Konklusjon befarings 19.4.2017:

Revidert:				
Dato 21.04.2017	Konstr./tegn Geir B. Hagen	Godkjent Mads Johnsen	Målestokk	
Inngrepsnr.:				904
Befaringsrapport 19.4.2017 Aktiv erosjon NVE/Multiconsult				
Kommune:		Vassdragsnr.:	Vedlegg:	
Fylke:

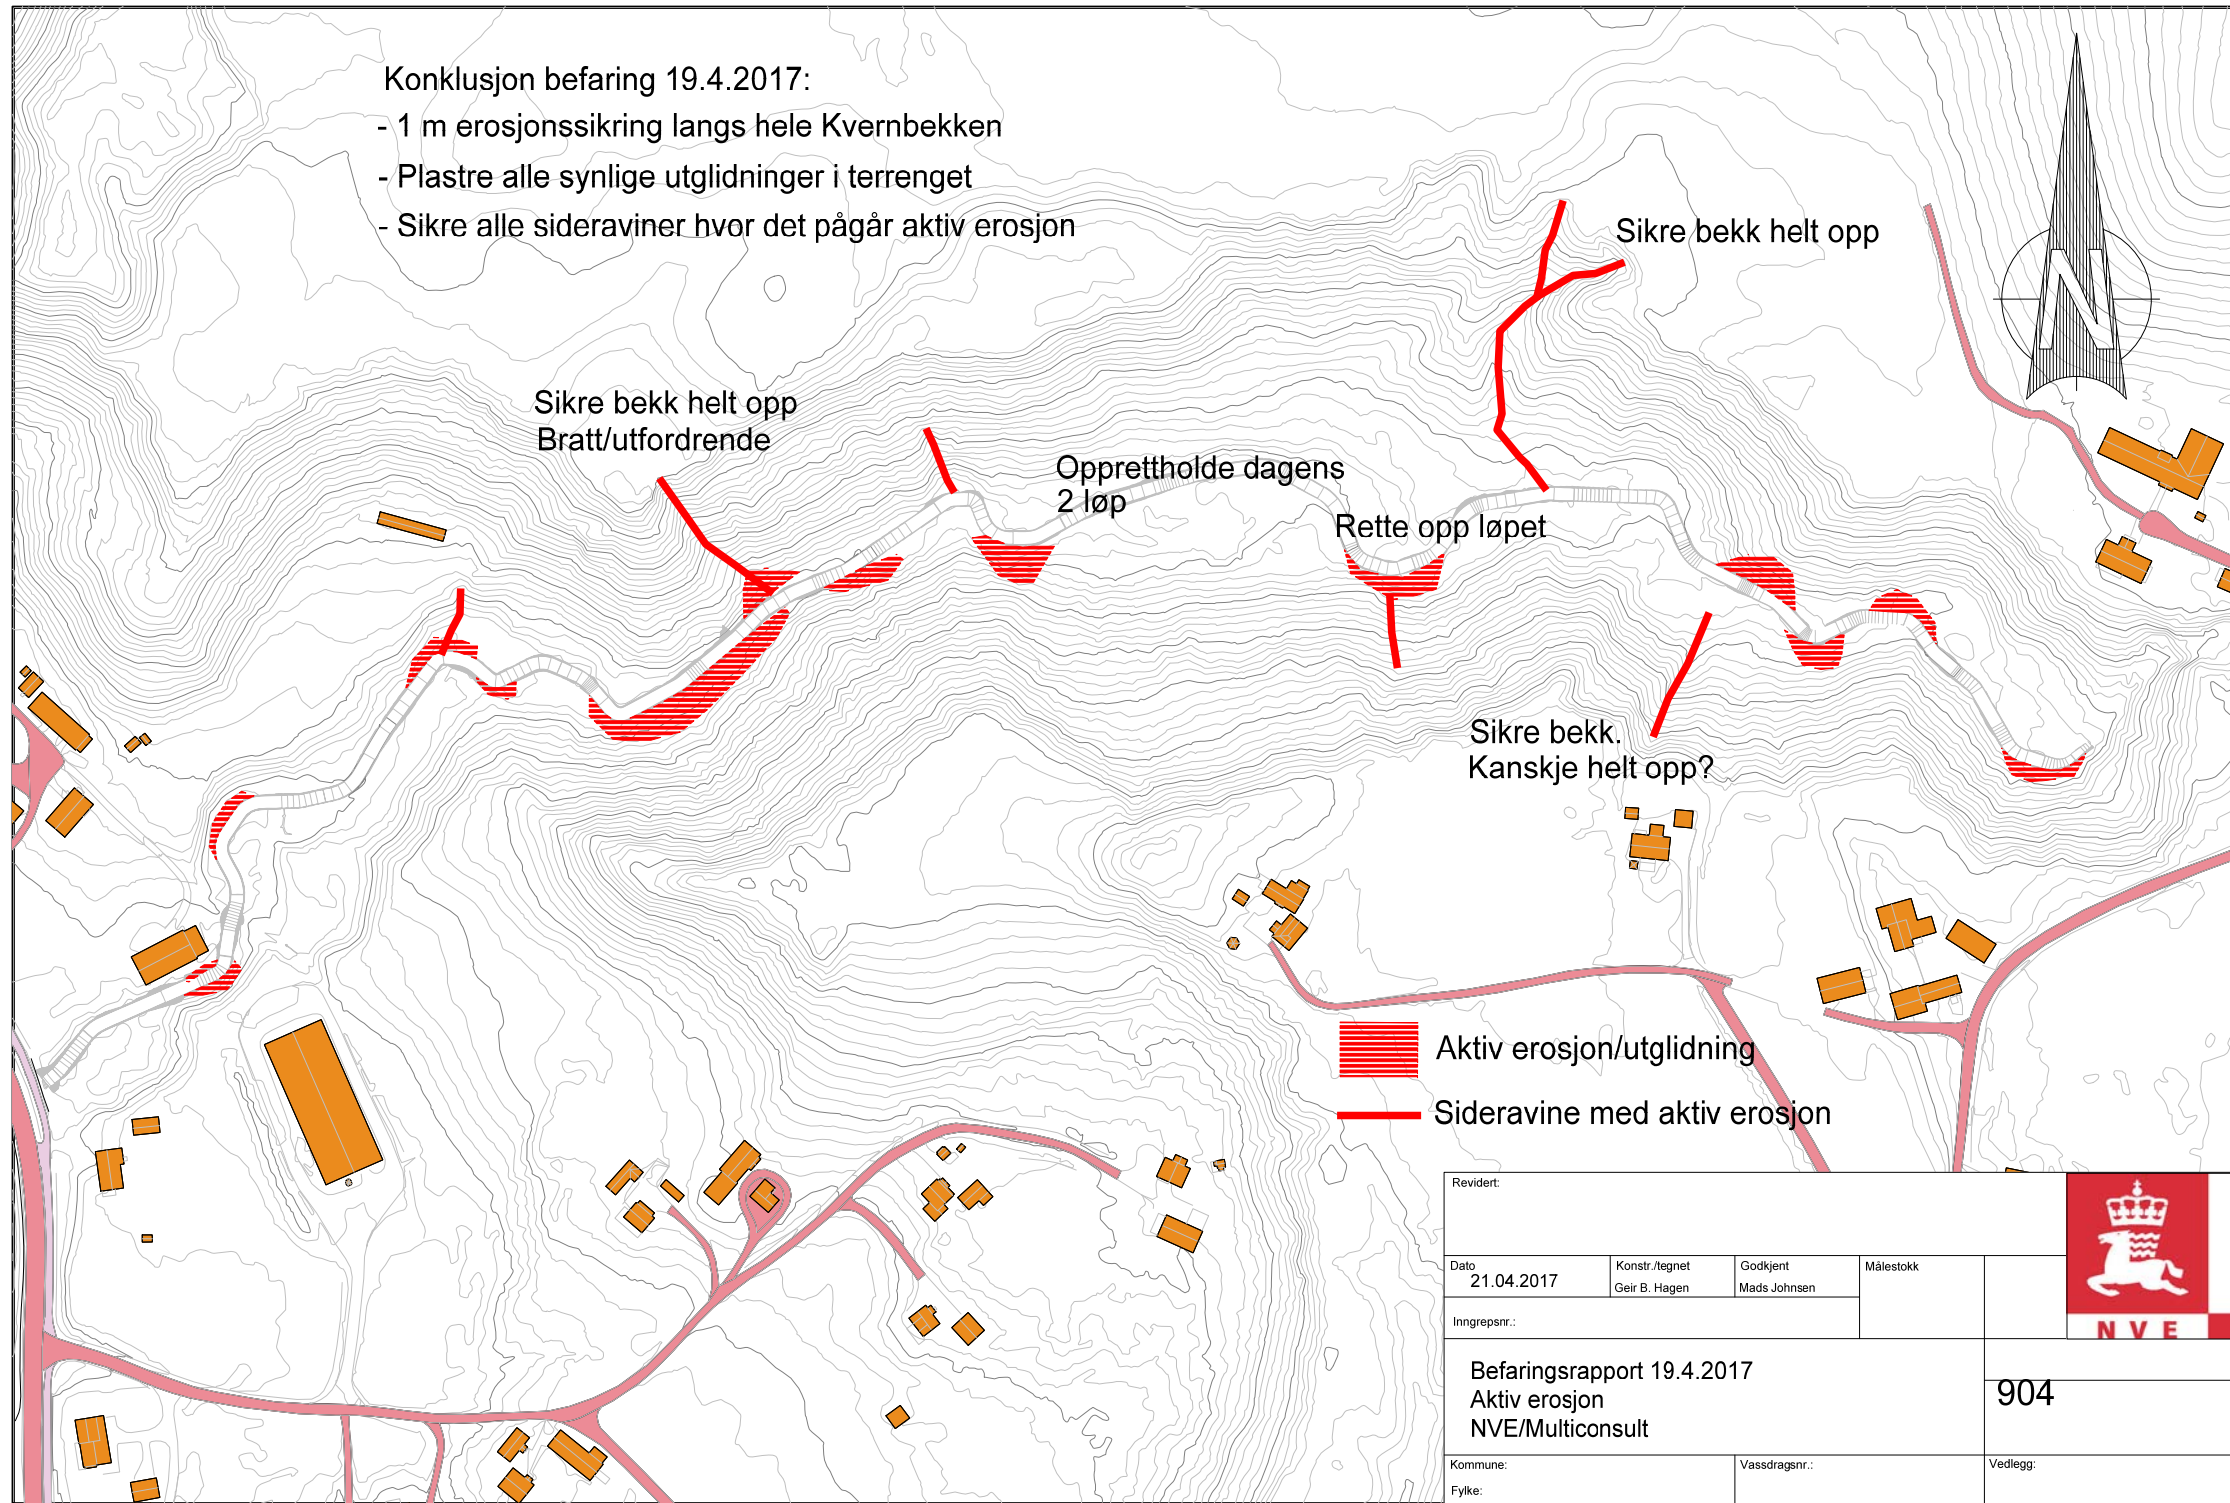
- 1 m erosjonssikring langs hele Kvernbecken
- Plastre alle synlige utglidninger i terrenget
- Sikre alle sideraviner hvor det pågår aktiv erosjon
